NW会議承認案

変更案

1F

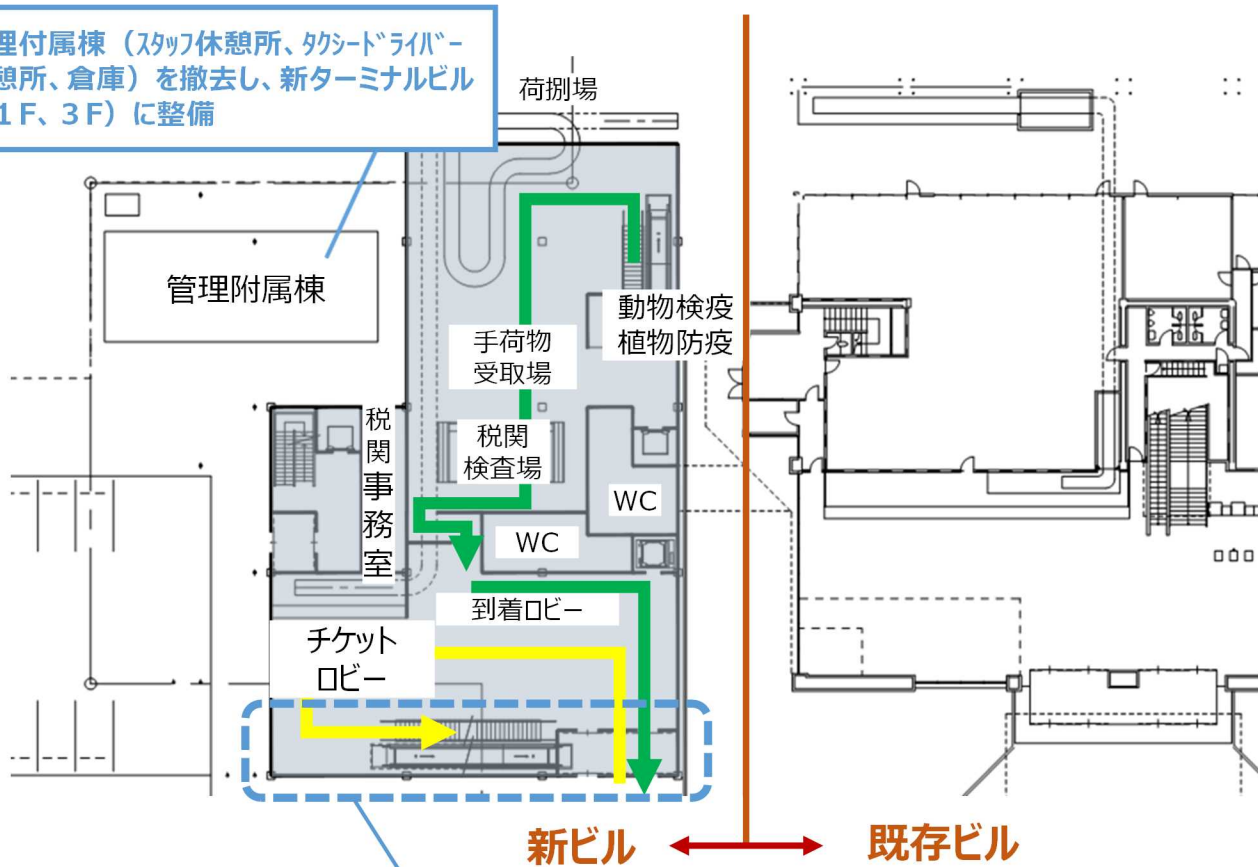
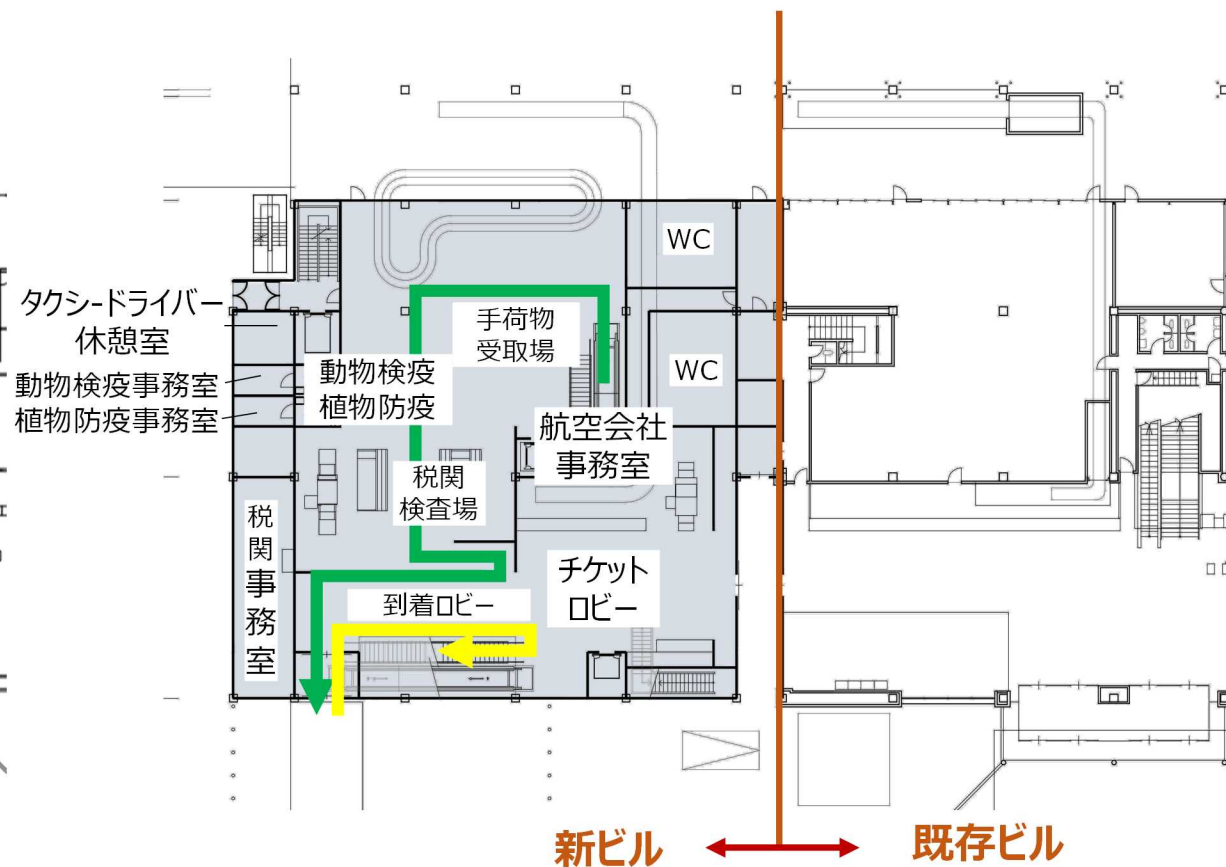
管理附属棟（スタッフ休憩所、タクシードライバー休憩所、倉庫）を撤去し、新ターミナルビル（1F、3F）に整備

VIP用の車寄せ、動線などを確保するため、セットバック

2F

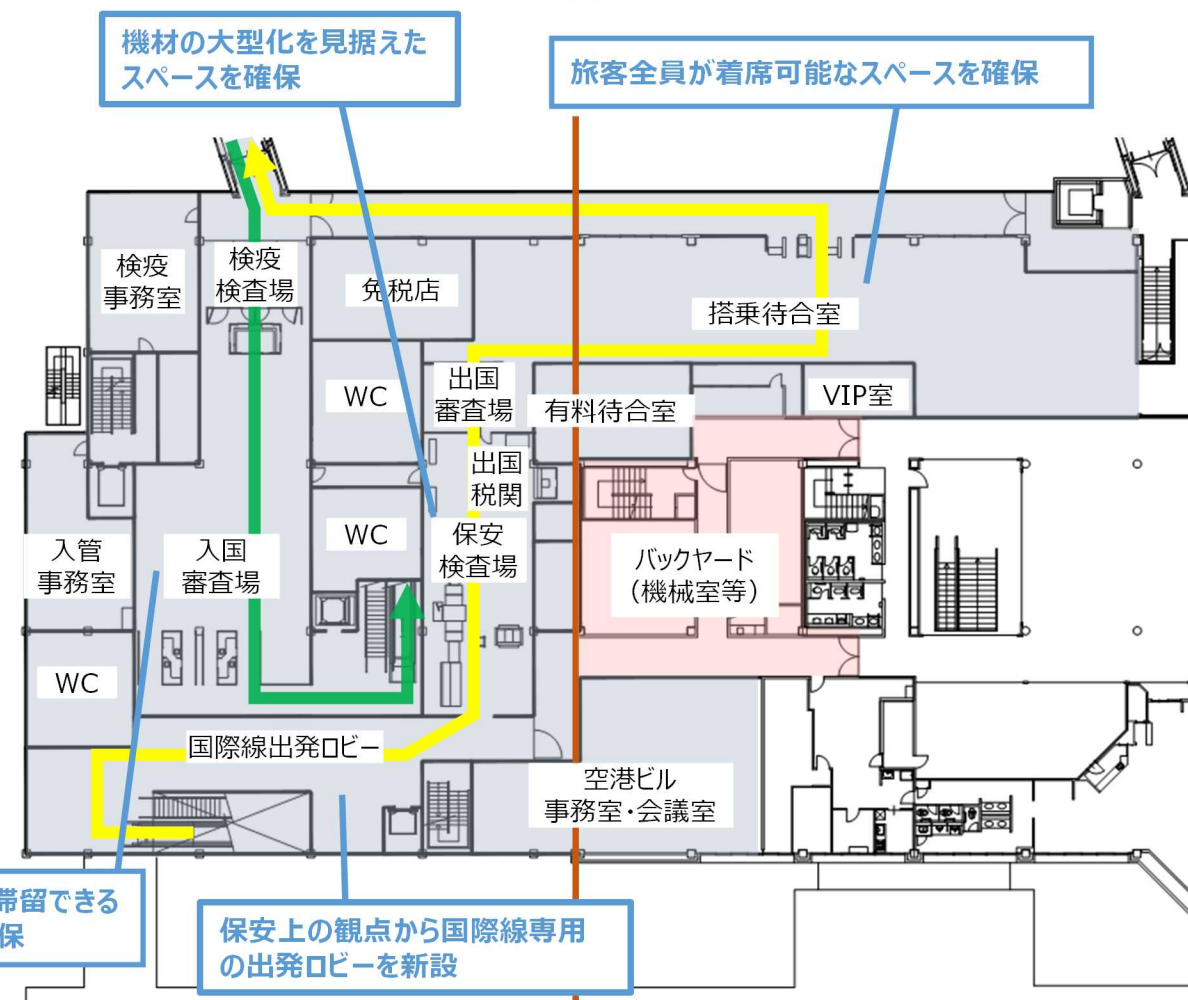
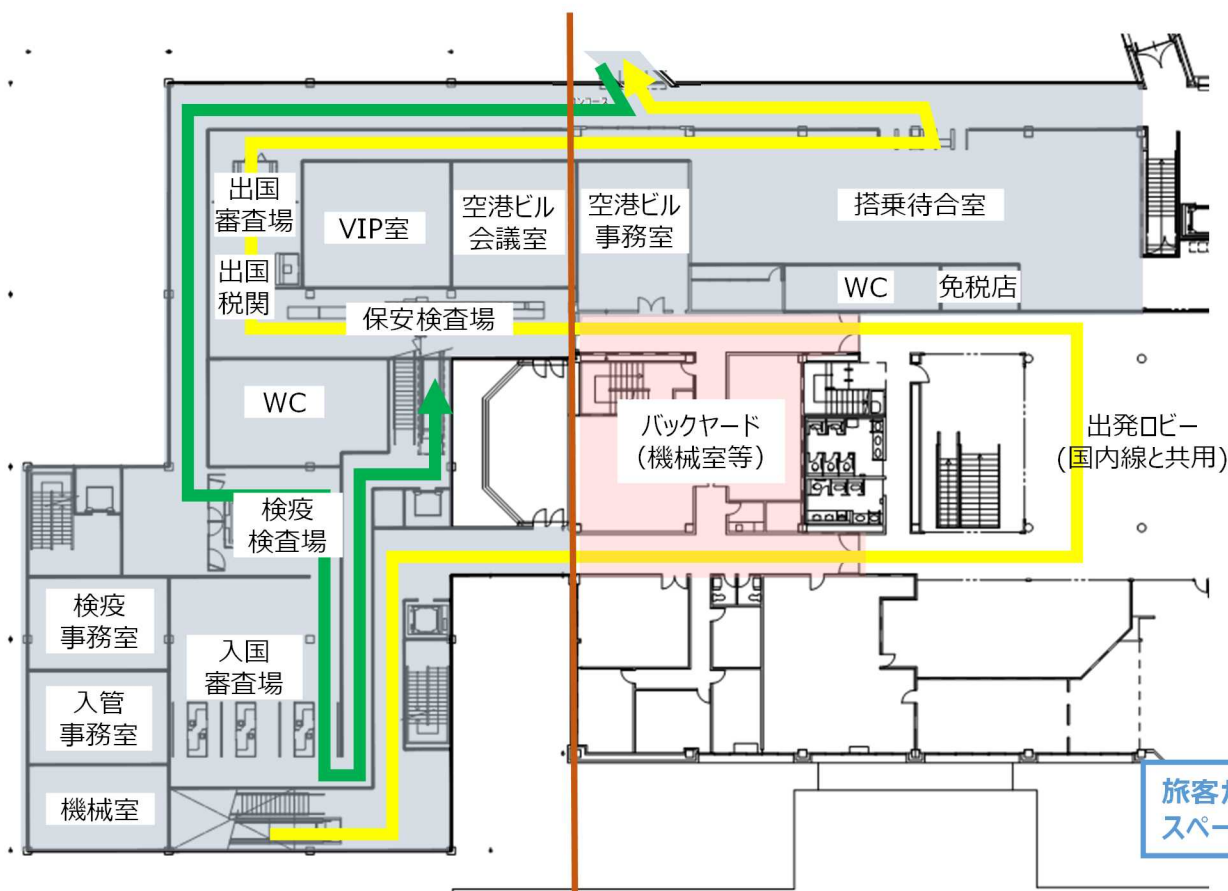
新ビル ←→ 既存ビル

新ビル ←→ 既存ビル
